JIHOMORAVSKÝ KRAJ
Odbor investic
Žerotínovo nám. 3, 601 82 Brno

Vysvětlení zadávací dokumentace na veřejnou zakázku „Zhotovení stavby – Areál sportovních nadějí“ - VII

Zhotovení stavby – Areál sportovních nadějí

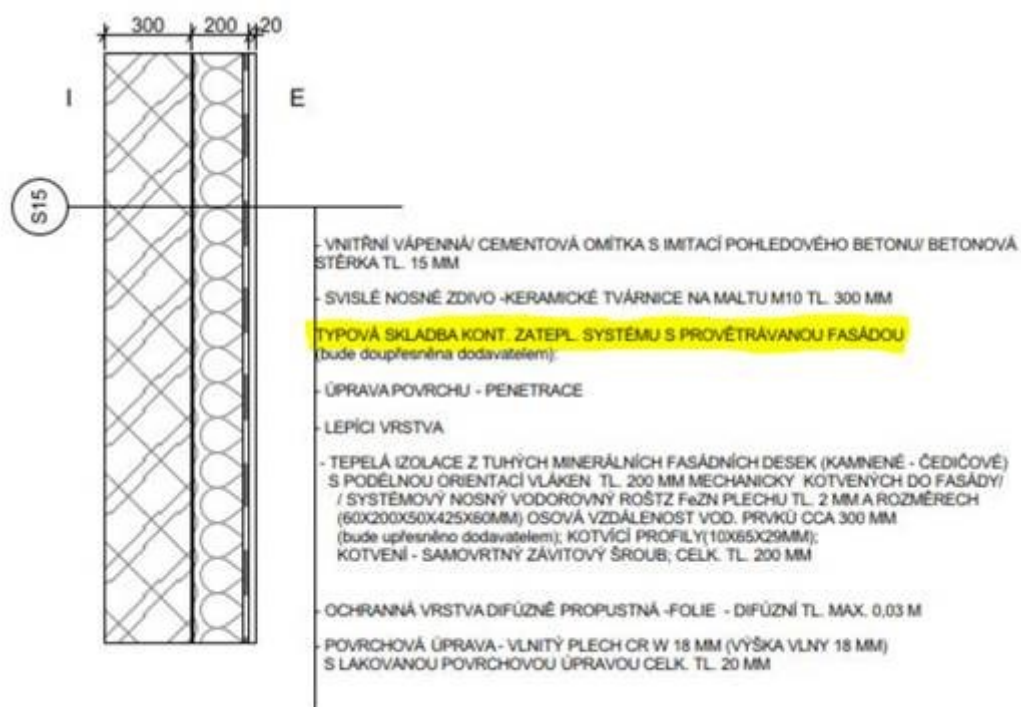
Výrobek C15 - Ochranná síť pro hod do dálky

Z výpisu ostatních výrobků není jasně poznat:

- tvar sítě - jde o 1 síť tvaru L?

- celková plocha - ve VV je uvedeno 9000x5500 mm, to neodpovídá výpisu ostatních výrobků

- segmenty – z výpisu není patrné, jak bude síť členěna na segmenty

- můžete prosím uvést nějaký referenční výrobek, výrobce?

- můžete prosím upřesnit dokumentaci tohoto výrobku?

Zadavatel prověřil tento dotaz a odkazuje na svou odpověď č. 6/VI poskytnutou v rámci Vysvětlení zadávací dokumentace VI na předmětnou veřejnou zakázku. Pro upřesnění dále uvádíme, že ochranná síť je ve tvaru U, viz vizualizace.
